改善箇所説明図

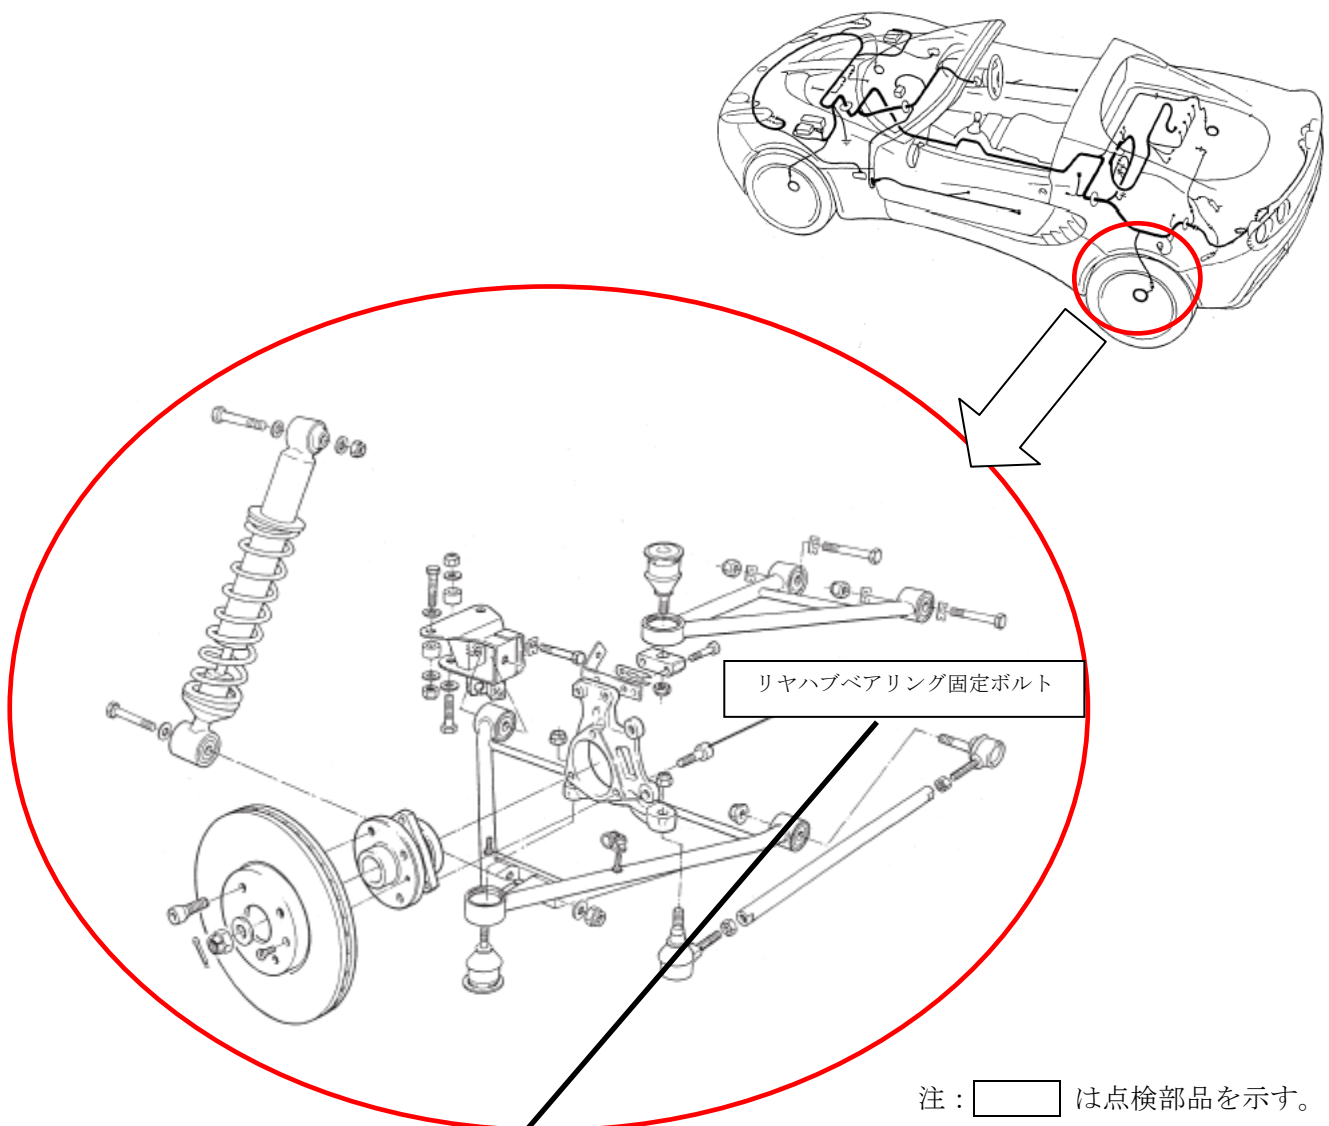
基準不適合発生箇所

リヤハブベアリングの組み付け工程において、リヤハブベアリング固定ボルトの締め付けトルクが不足しているものがある。そのため、そのまま使用を続けると、当該ボルトが緩み、最悪の場合、走行安定性が損なわれるおそれがある。

改善の内容：当該ボルトのトルク点検し、緩んでいるものは、当該ボルトを再度組み付ける。

識別：ペイントマーカーで合いマークを入れる。
